SOPRINTENDENZA SPECIALE PER IL PIANO NAZIONALE DI RIPRESA E RESILIENZA

D. L.vo 152/2006 relativa al progetto per la costruzione e l'esercizio di un impianto per la produzione da fonte eolica sito in Altamura (BA) ed opere di interconnessione nei comuni di Altamura (BA) e Gravina in Puglia (BA) costituito da 12 aerogeneratori della potenza unitaria di 6 MW per una potenza complessiva dell'impianto pari a 72 MW.

Proponente: Wpd Altilia srl.

Parere tecnico-istruttorio MiC

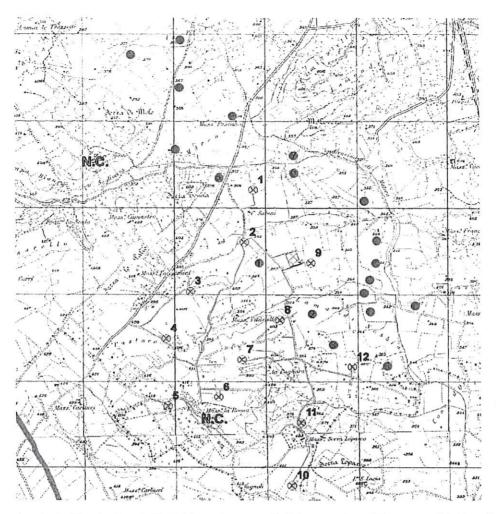
La Relazione Archeologica continua a risultare carente in merito alla individuazione dei siti noti da bibliografia e alla conseguente analisi delle dinamiche del popolamento antico dell'area interessata dall'intervento, continuando a trascurare integralmente i numerosi siti paleolitici presenti nell'area, nonostante questa Soprintendenza abbia segnalato nella nota di richiesta di integrazioni, esplicitandone i riferimenti, la bibliografia edita di riferimento, non menzionata nella Relazione Archeologica.

Entrando nel merito, si ribadisce che nell'area in cui si prevede l'impianto si contano ben 21 siti di affioramento di manufatti litici (choppers, bifacciali, nuclei e schegge levallois) in selce, diaspro e quarzite, che si inquadrano in un ampio arco cronologico compreso tra Paleolitico inferiore e medio. I siti si susseguono addensandosi in particolar modo lungo la sponda occidentale della Gravina di Matera, molti nelle immediate vicinanze delle opere previste da progetto, alcuni in posizione tale da interferire direttamente con le opere a farsi. Nello specifico, si segnalano i seguenti siti, tutti insistenti entro un raggio di 600 m dall'impianto, come da tavola sotto riportata:

- a 150 m ca dall'impianto, l'area di Masseria Facciomini (punto 1, fig. 1);
- a 200 m ca dall'impianto, l'area di Masseria Vitusiello (punto 2, fig. 1);
- a 320 m ca dall'impianto, l'area di Lama di Nebbia (punto 4, fig. 1);
- a 350 m ca dall'impianto, l'area di La Pagliara (punto 3, fig. 1);
- a 450 m ca dall'impianto, l'area di Serra Tonna (punto 5, fig. 1);
- a 600 m ca dall'impianto, le due aree di Monte Povero (punto 6 7, fig. 1).
